**Avis de la mission régionale d'autorité environnementale
sur le projet de centrale solaire à Coustouge, lieux-dits « Les
Pradels », « Poursan », « Pla Delphi », et « Serro d'Al Bosc »
(Aude)**

N°Saisine : 2022-010759

N°MRAe : 2022APO105

Avis émis le 6 septembre 2022

Figure 2: plan de masse (source : Dossier)

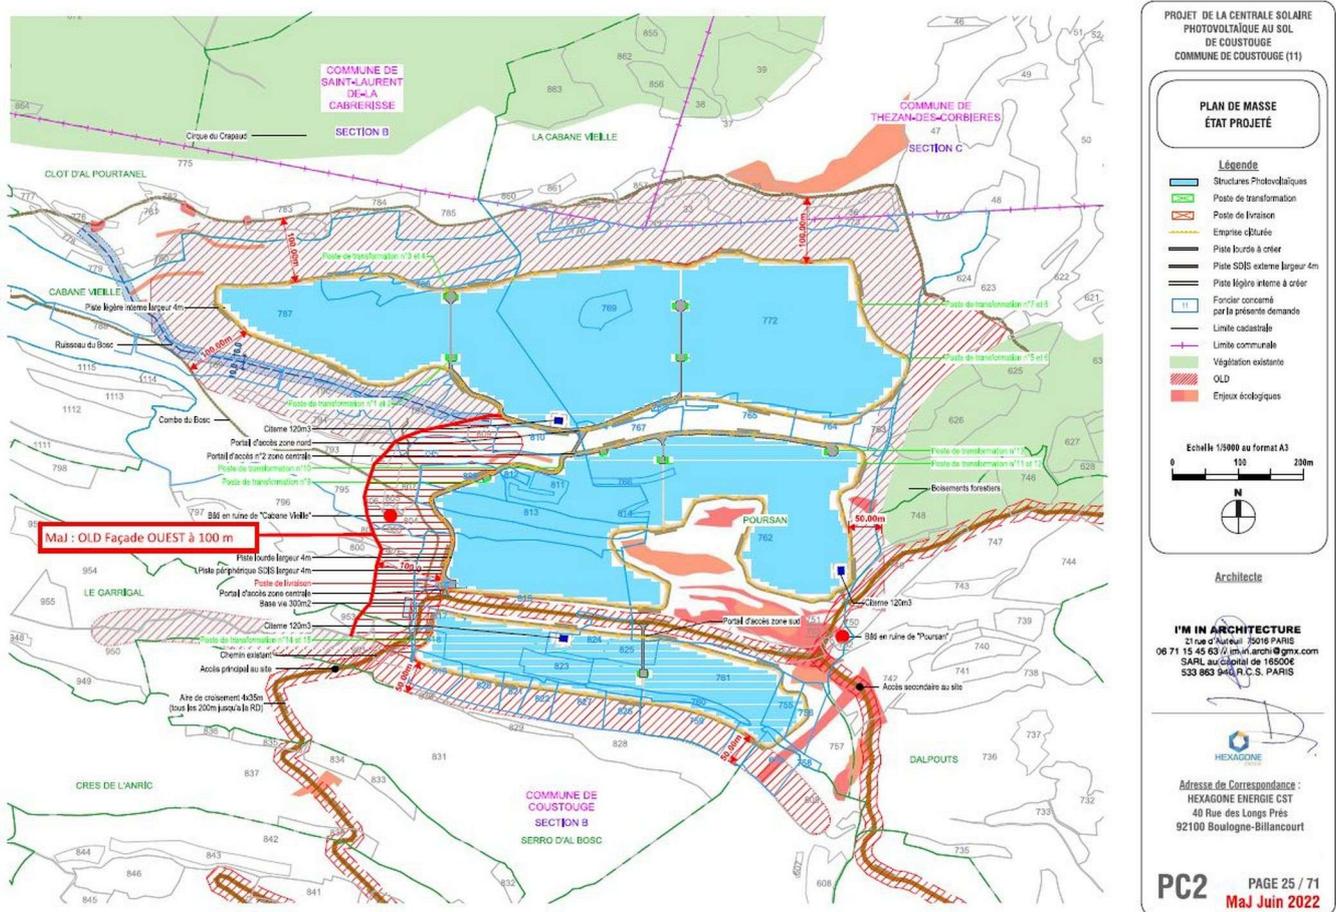
Le parc photovoltaïque séparé en trois entités distinctes est d'une surface totale d'environ 36ha. Le projet sera composé d'environ 102 570 modules photovoltaïques d'une puissance unitaire d'environ 390 Wc. Les modules seront fixés soit par ancrage (de type pieux ou vis), soit par des fondations externes ne demandant pas d'excavation (de type plot ou longrine en béton). Au plus haut, la hauteur de chaque table sera d'environ 1,7 m, la hauteur du bord inférieur de la table avec le sol sera d'environ 1 m. Chaque zone du site sera clôturée par un grillage d'une hauteur de 2 m qui comprendra des passages pour la petite faune tous les 100 m. Cet espacement de 100 m entre les passages pour la petite faune ne permettra pas une réelle transparence du parc pour les espèces visées par cette mesure.

La MRAe recommande de positionner des passages avec un espacement moindre (tous les 20 m par exemple) pour la petite faune.

Figure 3: Réseau Natura 2000 (source : Dossier)

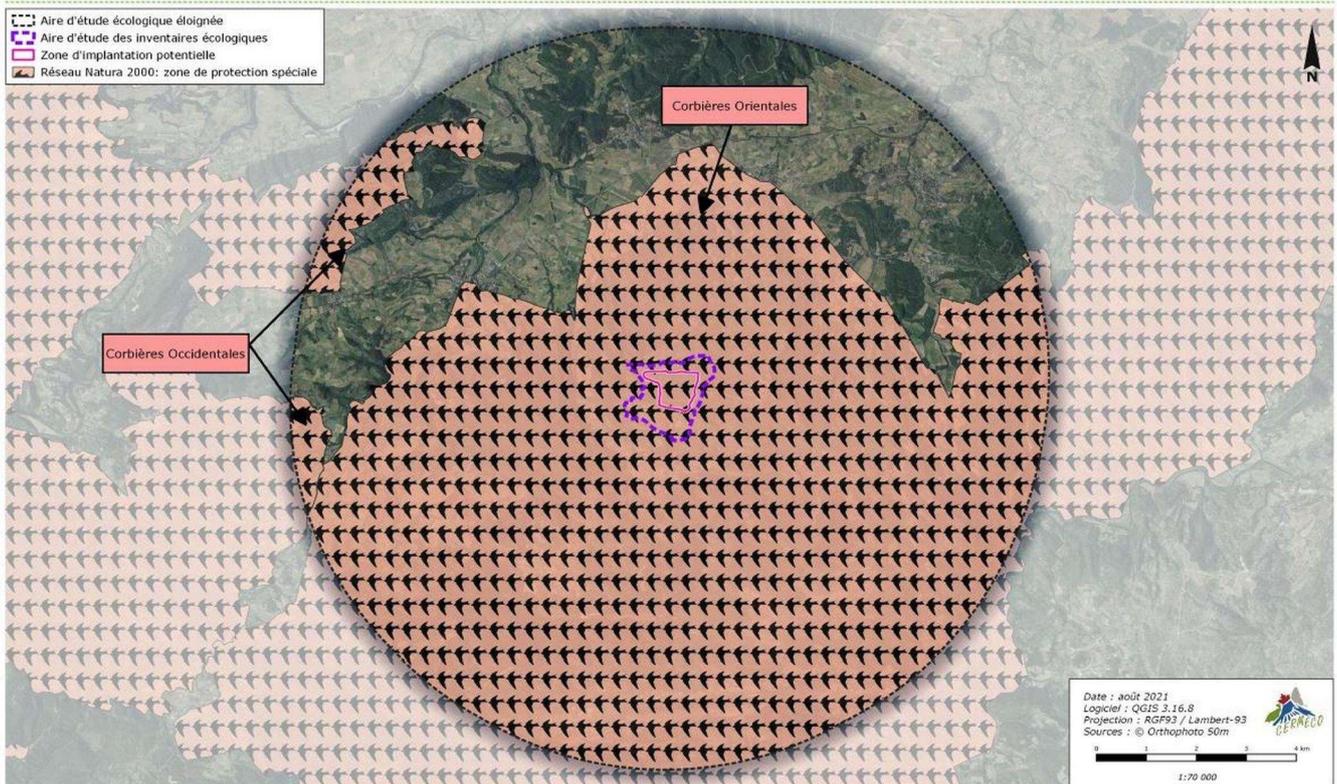
Comme relevé précédemment, la MRAe considère que l'étude d'impact minore les enjeux avifaunistiques et notamment ceux concernant les espèces ayant conduit à la désignation du site.

Les conclusions de l'évaluation des incidences Natura 2000 contenues dans le dossier découlent de la méthode retenue dans le cadre de l'étude d'impact qui tend à minorer les enjeux avifaunistiques et plus particulièrement des espèces ayant conduit à la désignation du site.

La MRAe rappelle que l'étude Natura 2000 doit conclure sur les incidences avant application des mesures de compensation et en cas d'incidences négatives significatives le projet devra être revu.

La MRAe recommande de réévaluer les incidences sur les espèces ayant permis la désignation du site Natura 2000 « Corbières Orientales » (FR9112008) et si nécessaire de revoir le projet en conséquence.
